令和 6 年 1 月 1 1 日
日本原子力研究開発機構
高速増殖原型炉もんじゅ

令和 5 年度 高速増殖原型炉もんじゅ
原子力事業者防災業務計画 修正概要（案）

高速増殖原型炉もんじゅ原子力事業者防災業務計画 新旧比較表

別図2-5-12 もんじゅの集合・避難場所

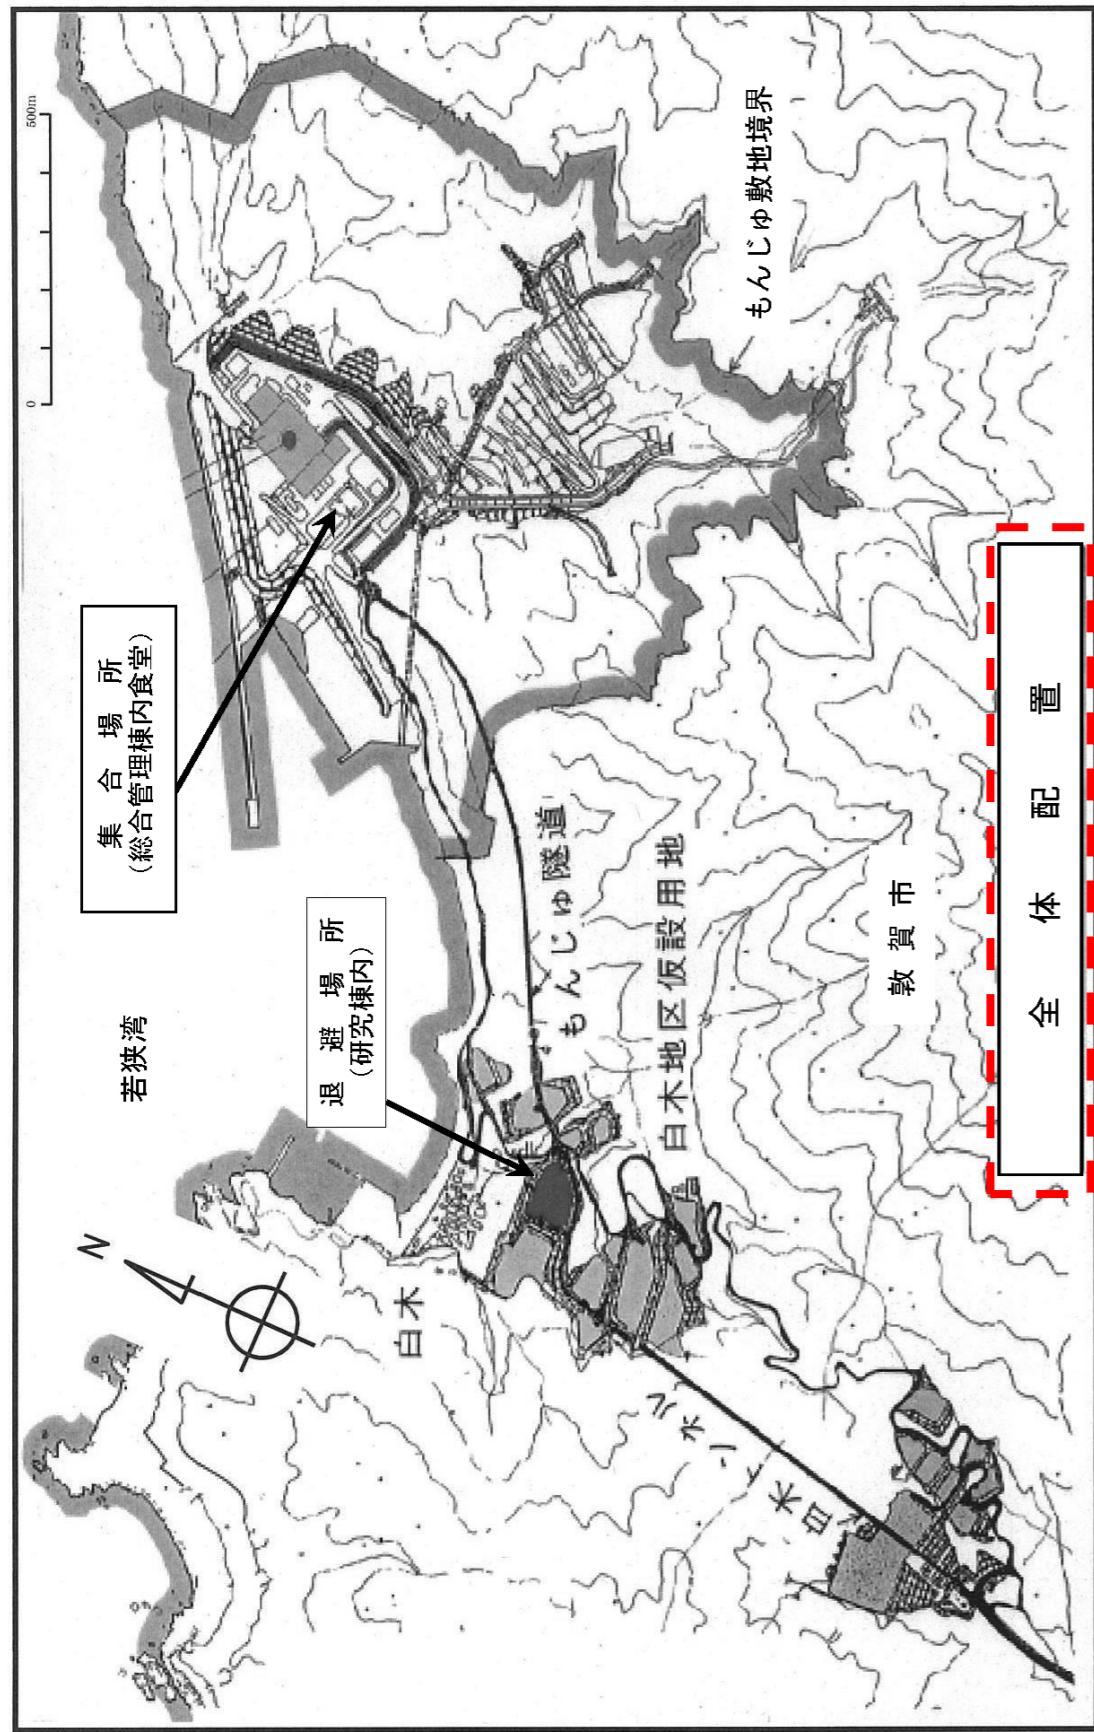
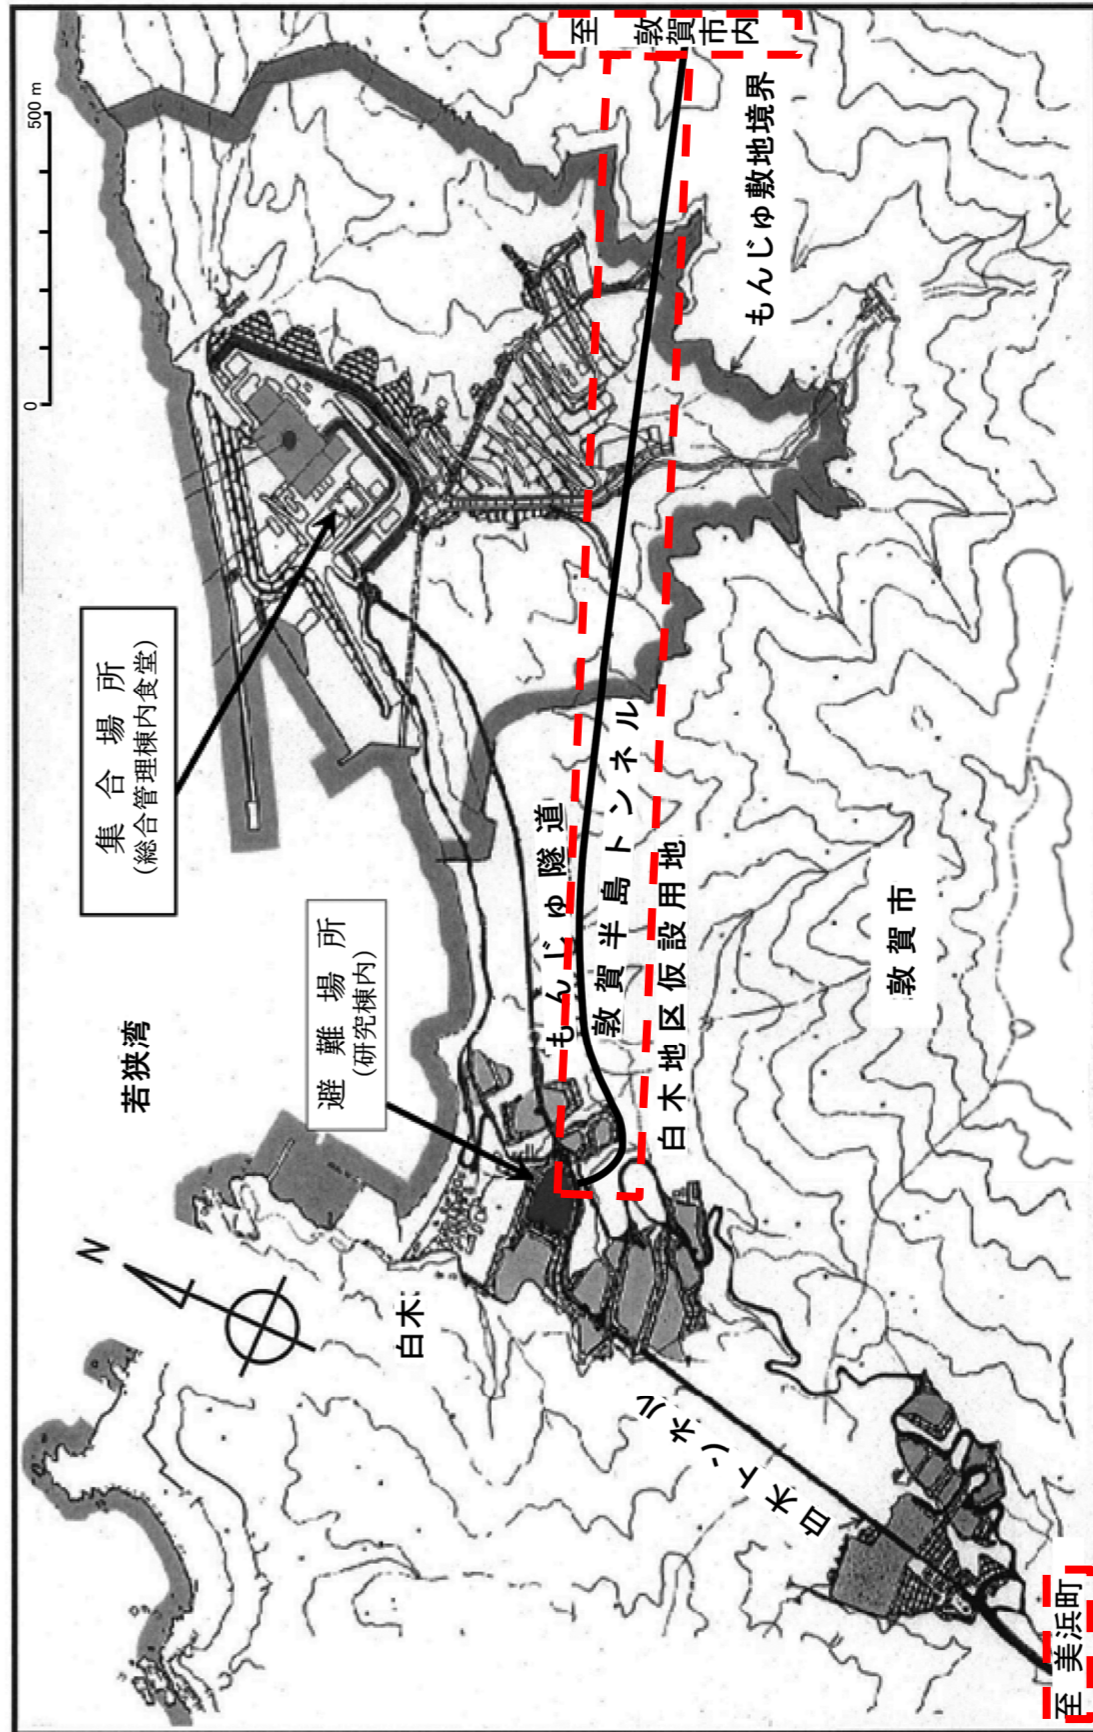
記載の適正化(敦賀半島トンネル(原子力災害制圧道路)及び道路の行き先の追加)

記載の適正化(全体配置の削除)
